リサイクル燃料備蓄センター

設計及び工事の計画の変更の認可申請について

令和5年4月10日

リサイクル燃料貯蔵株式会社

(1) 入力地震動の加速度応答スペクトル (使用済燃料貯蔵建屋基礎底面位置, S_s)

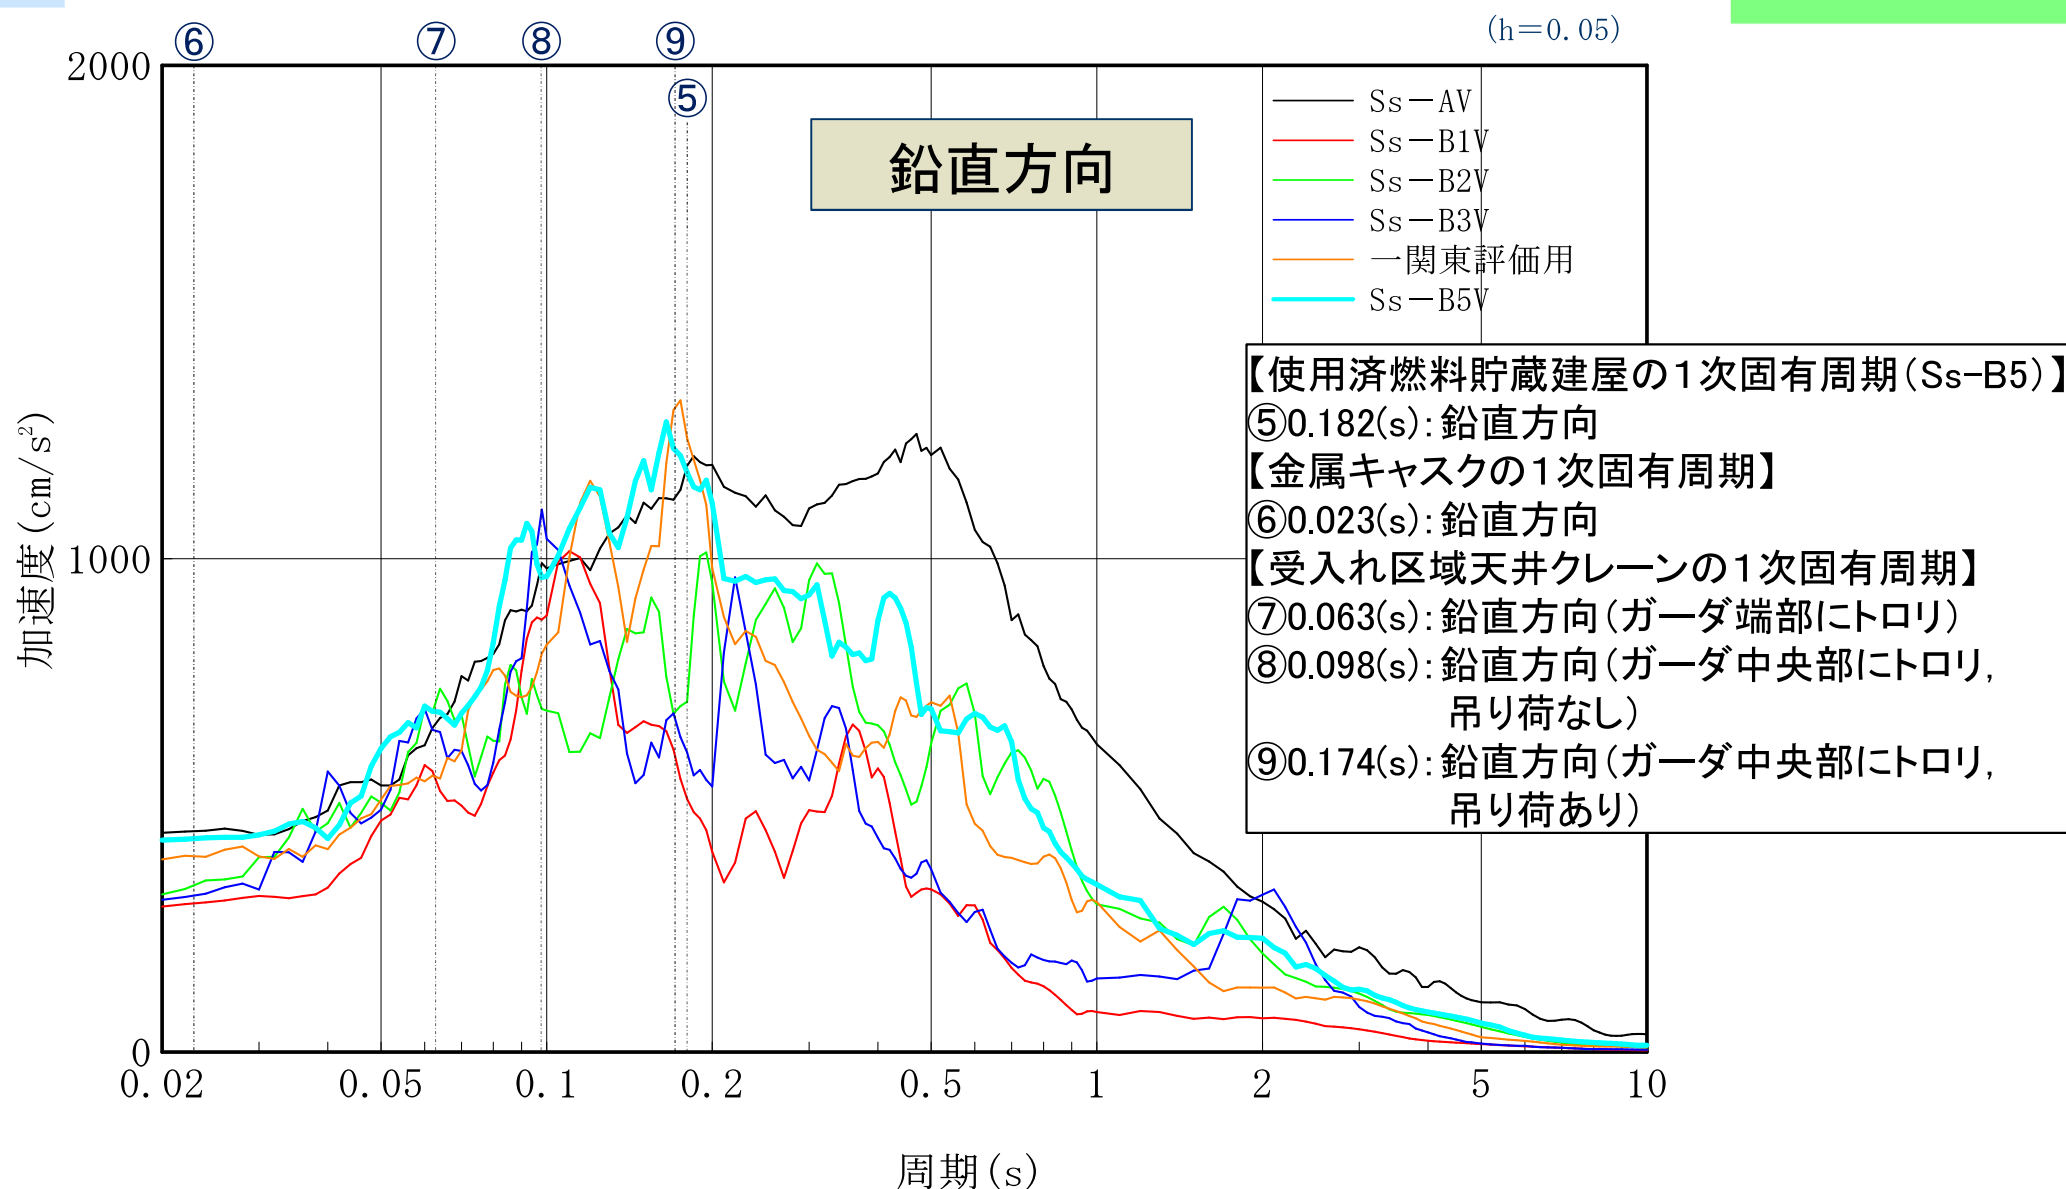
→水平方向、鉛直方向ともに、各1次固有周期において、Ss-B5が最大値とはならない

(2) 使用済燃料貯蔵建屋(地盤を含む)

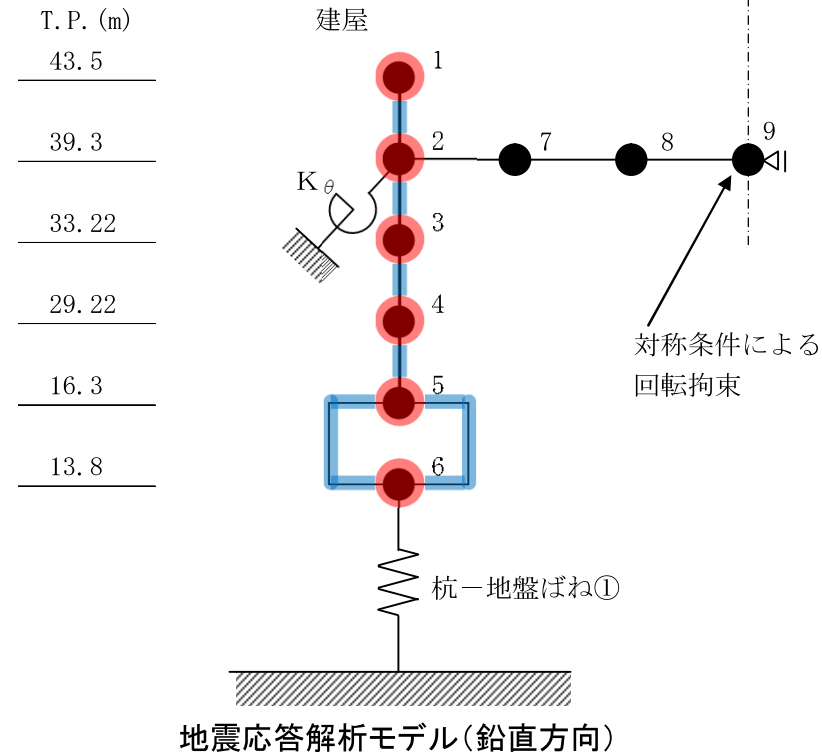
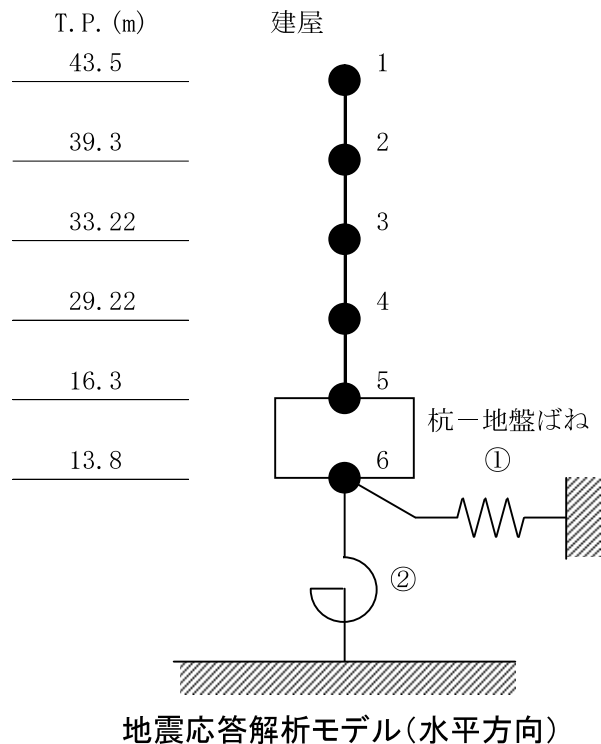
- 変更後の基準地震動により使用済燃料貯蔵建屋の地震応答解析を行った結果、上記地震応答解析モデルにおいて赤色で示す質点の鉛直方向の最大応答加速度が変更前を上回るとともに、青色で示す層の鉛直震度が変更前を上回った(追加されたSs-B5による値が最大となった)。
(鉛直震度は、基礎スラブで約3%、建屋頂部で約7%増)
このため、使用済燃料貯蔵建屋各部材の耐震評価を行い、許容値を満足することを確認した。
- 水平方向の最大応答加速度、及び水平震度に変更はなかった(追加されたSs-B5による値が最大とはならなかった)。

(2) 使用済燃料貯蔵建屋 (地盤を含む)

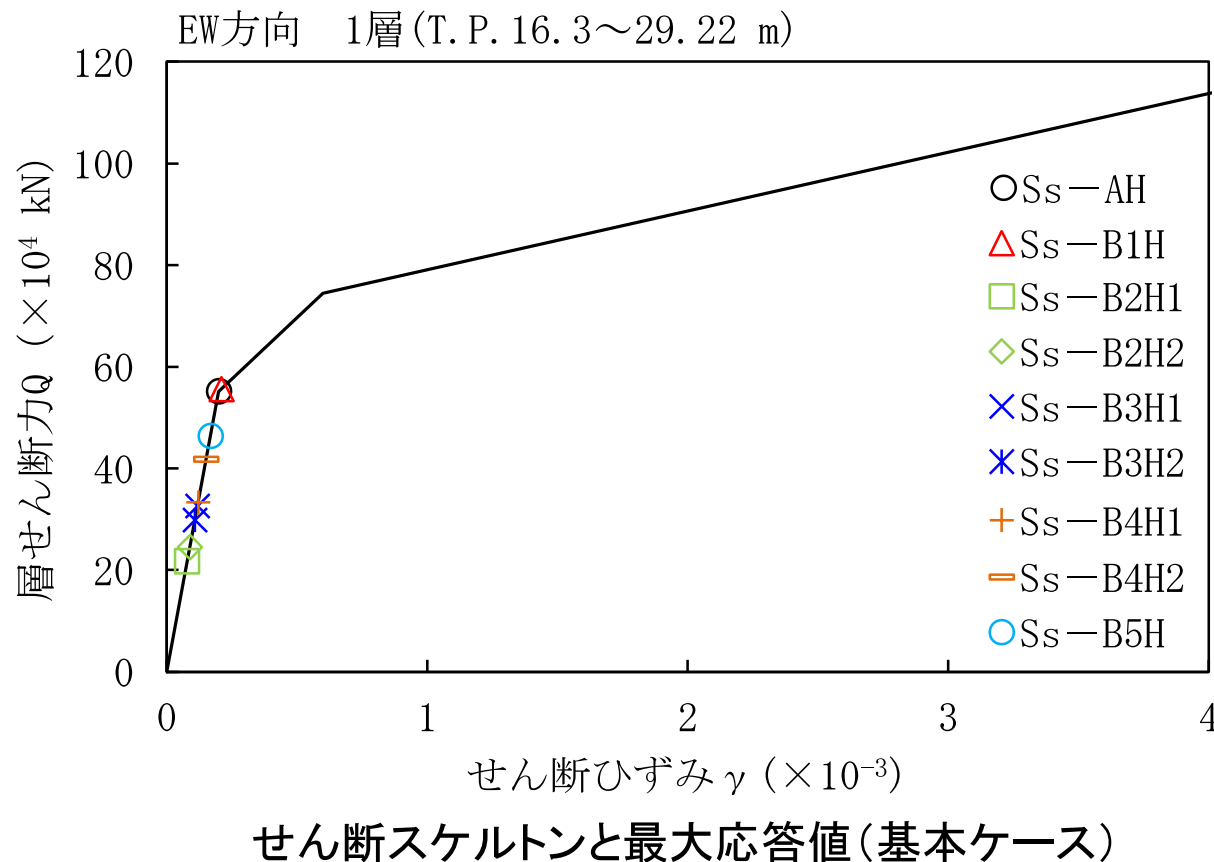
- 耐震壁
 - ・ Ss-B5によるせん断ひずみが最大とはならず、概ね弾性状態となることに変更はない。
- 基礎スラブ, 杭
 - ・ 応力がわずかに(最大で約3%)変更となるのみで、許容限界を超えないことに変更はない。
- 地盤の液状化
 - ・ Ss-B5による液状化判定が最も厳しい結果とはならず、液状化の可能性はないという判定結果に変更はない。

(参考) 使用済燃料貯蔵建屋の地震応答解析における水平方向と鉛直方向の違い

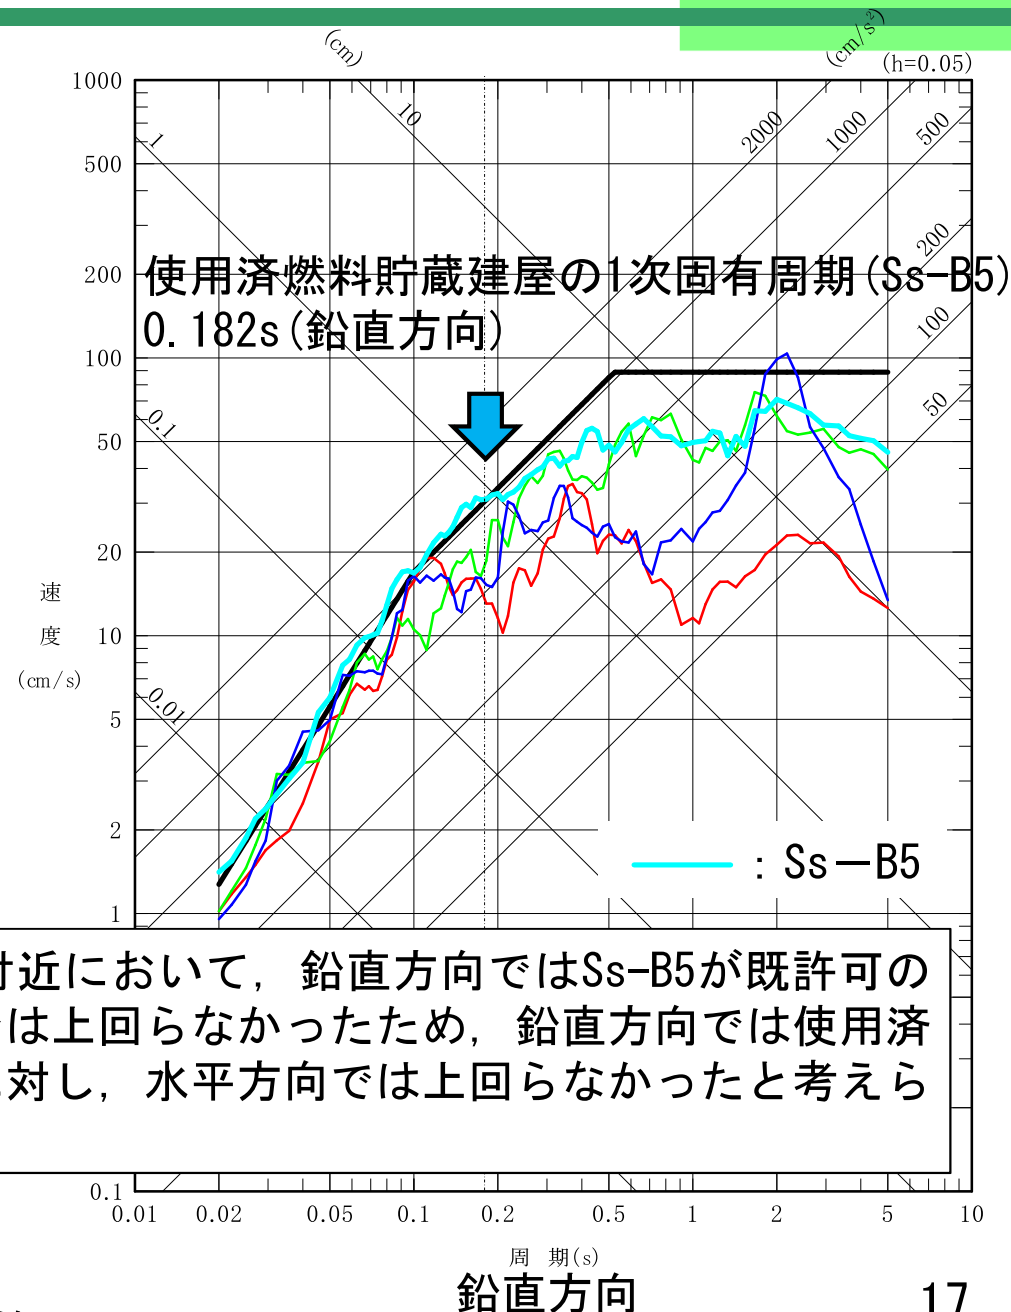
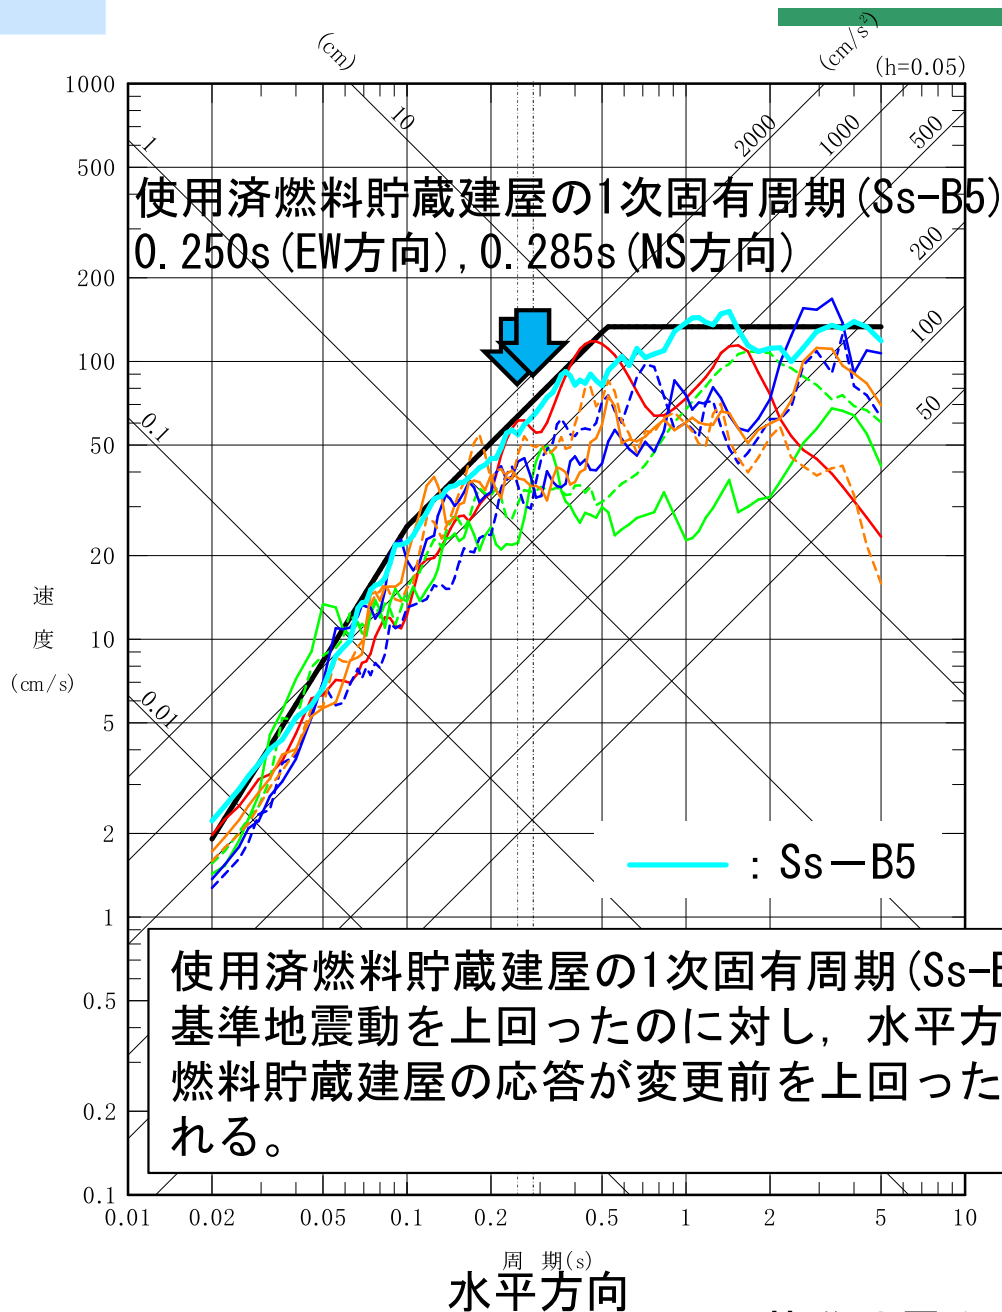
使用済燃料貯蔵建屋の1次固有周期 (Ss-B5) 付近において、鉛直方向ではSs-B5が既許可の基準地震動を上回ったのに対し、水平方向では上回らなかったため、鉛直方向では使用済燃料貯蔵建屋の応答が変更前を上回ったのに対し、水平方向では上回らなかったと考えられる。
